Rapport de contrôle d'installations électriques à basse et à très basse tension

RÉF. 87/2024/73740/01:2

DATE DU CONTRÔLE 31/07/2024 (9:05 - 10:12) AGENT VISITEUR Quentin Delhaye
ADRESSE DU CONTRÔLE Rue Joseph Van Camp 33 (étage Cave / rez) - 1030 Schaerbeek
TYPE DE CONTRÔLE Visite de contrôle vente ancienne installation (8.4.2.)

Croquis de position élémentaire et descriptif sommaire des tableaux

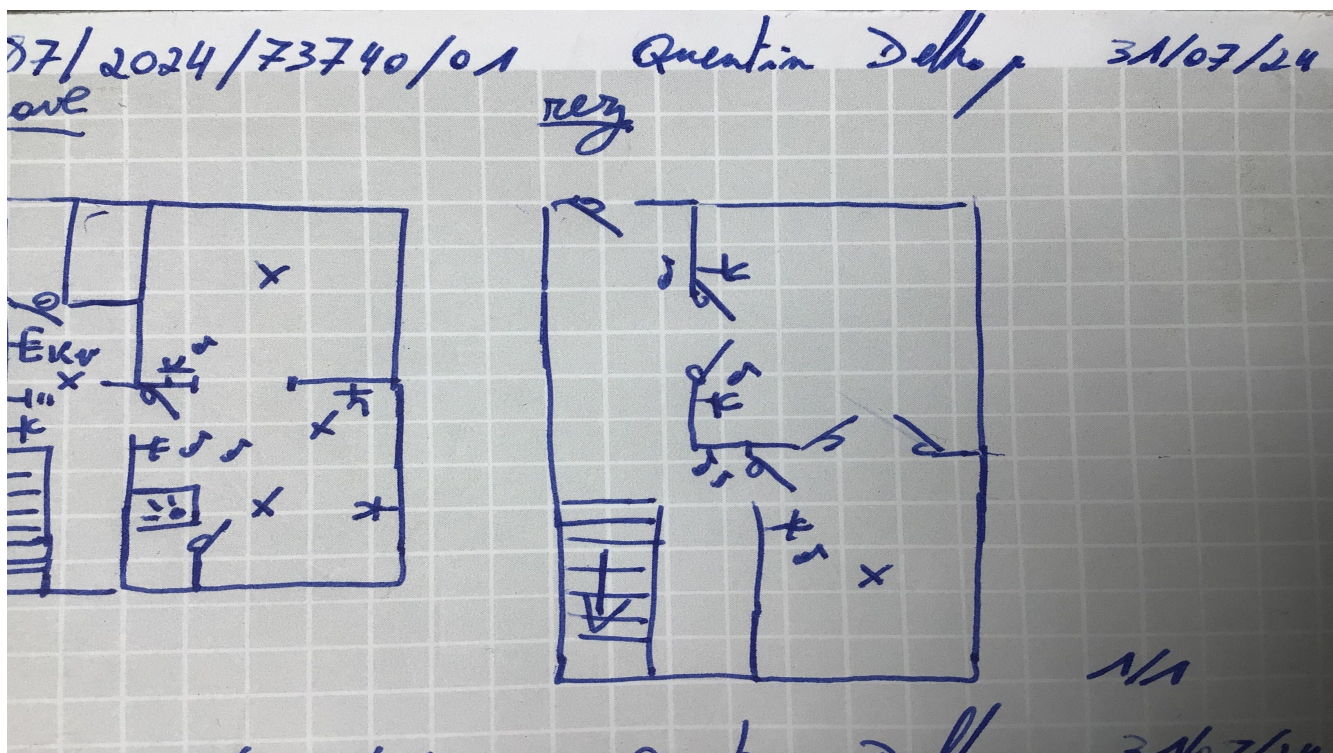
Description tableau(x) voir plan(s) dans annexe(s)
